Réponse du Conseil communal à l'interpellation n°19-610 du groupe PLR intitulée «la rue du Crêt-Taconnet mérite mieux que des "tacons"»

(Du 4 novembre 2019)

Figure 1 - véhicules montants / bande de séparation / piste cyclable (descente) / piétons (montée + descente).

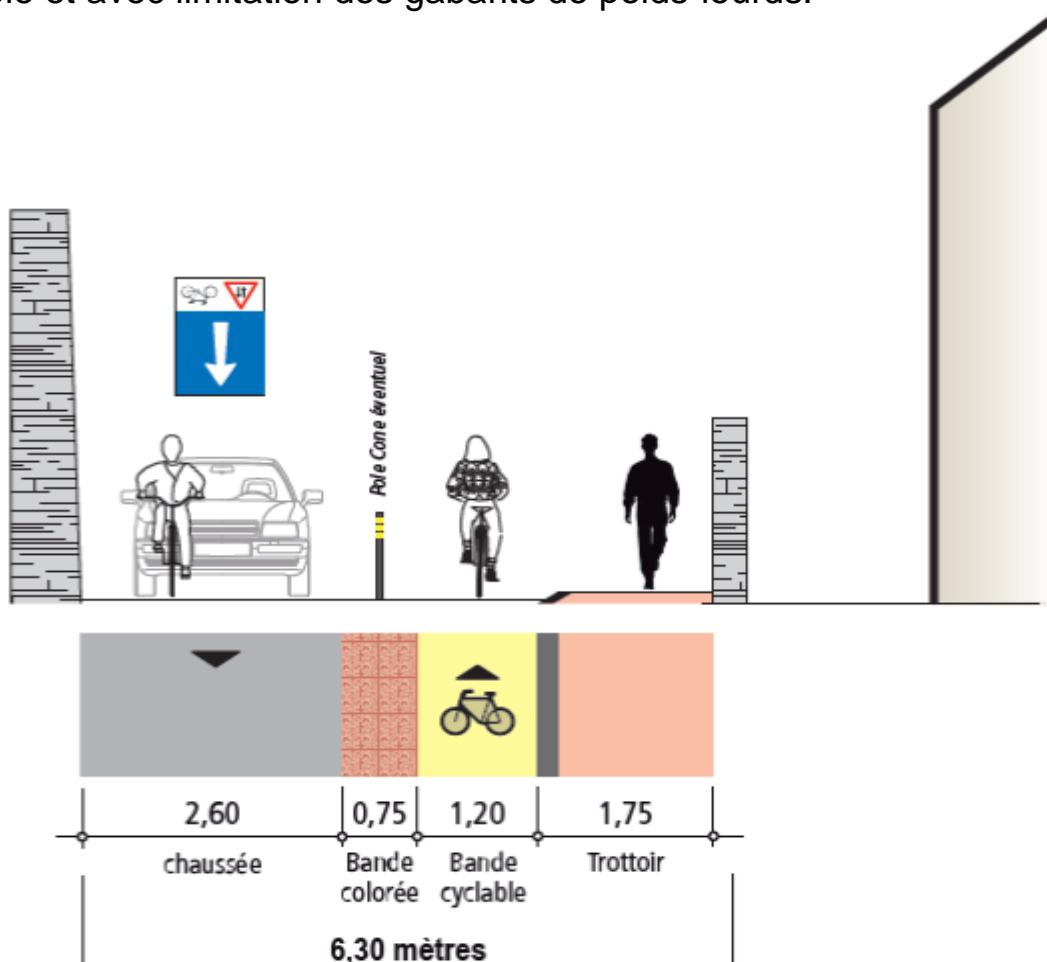
Actuellement, la descente de la rue est défendue aux cyclistes. Or, vu la configuration des lieux, il est physiquement impossible d'empêcher des cyclistes d'y descendre. De ce fait, le propriétaire pourrait être tenu responsable en cas d'accident. Nous devons donc trouver une solution sécurisée qui tient compte des différents intérêts en présence. À travers son rapport, le BPA propose l'aménagement de la rue avec un contresens cyclable et avec limitation des gabarits de poids-lourds:

Sur la rue du Crêt-Taconnet, les analyses ont clairement montré la nécessité de dévier les poids lourds de gabarit important. Dévier ces véhicules sur d'autres itinéraires permet d'octroyer aux piétons, aux cyclistes et aux automobilistes l'espace nécessaire à leur sécurité sur cet axe exigü. Enfin, selon les comptages (cf. annexe), les poids lourds circulent le plus souvent en heure creuse, tandis que les piétons et cyclistes l'utilisent aux heures de pointe habituelles.

Figure 3 – 2RM = Véhicules deux-roues motorisés ; PL = Poids-lourds ;
VL = véhicules légers montant ; MD = mobilité douce

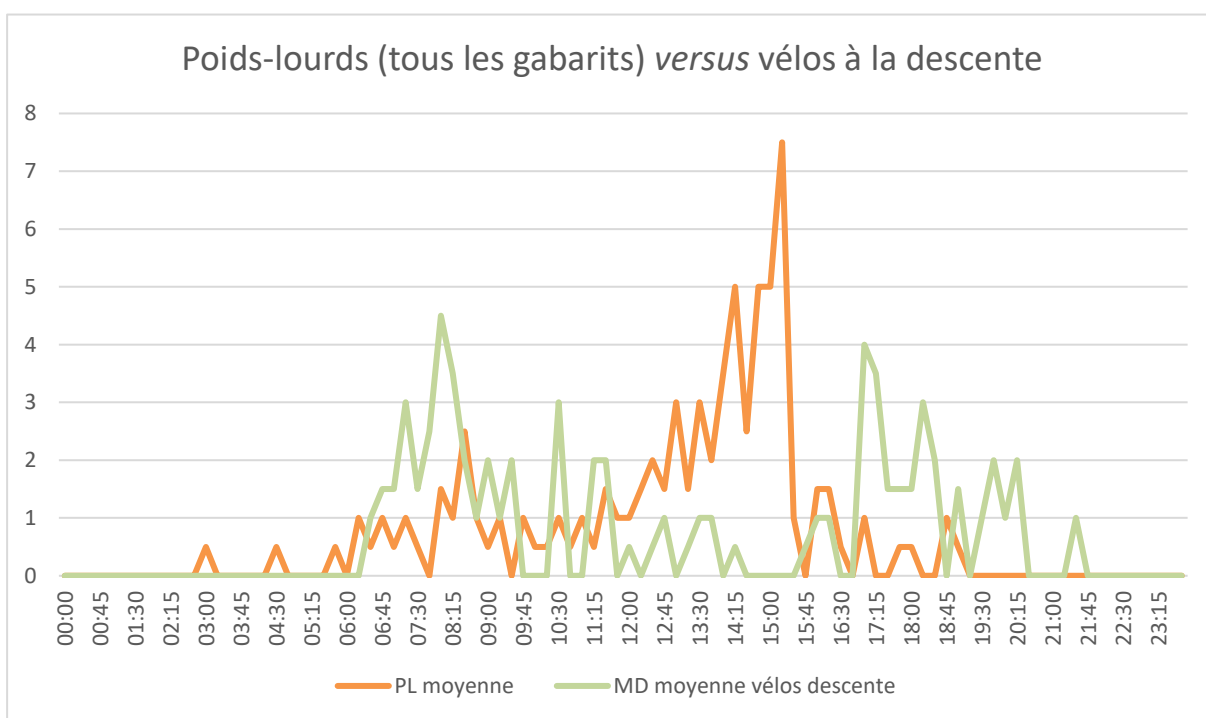
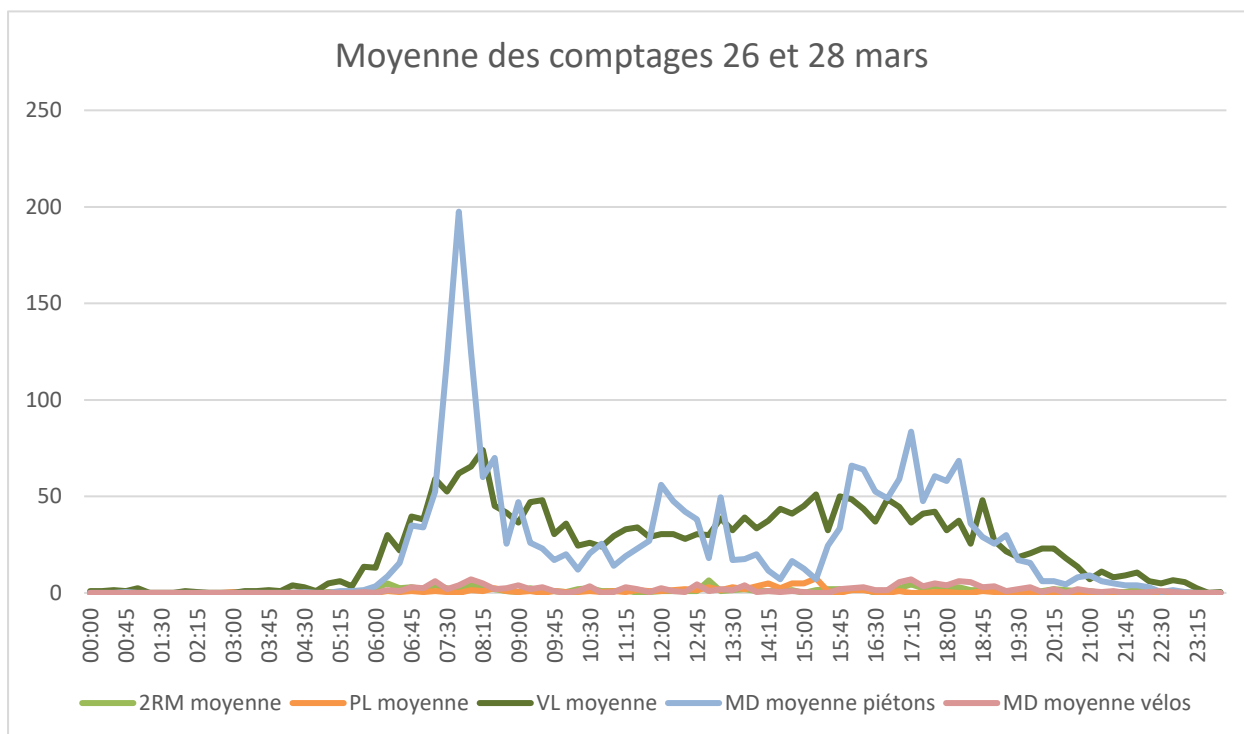
Tout grand véhicule ne sera pas concerné: il s'agit de dévier seulement les poids-lourds de plus de 10 mètres de long, présentant un danger selon le BPA. À titre d'exemple, les camions-poubelles rentrent dans la limite des 10 m. Sur cet axe, 73 véhicules poids-lourds tout gabarits confondus ont été dénombrés sur un jour (moyenne des comptages mandaté par le Service Infrastructures sur deux jours en semaine). Nous estimons qu'une quinzaine de véhicules par jour pourraient actuellement être concernés par la déviation. Les aménagements garantissent que les véhicules de secours puissent toujours accéder à leur destination. Afin de réduire le plus possible le nombre de véhicules empruntant le parcours via le centre-ville, les commerces du plateau de la gare seront contactés et invités à organiser leurs livraisons, dans la mesure du possible, avec des camions de moins de 10 mètres.
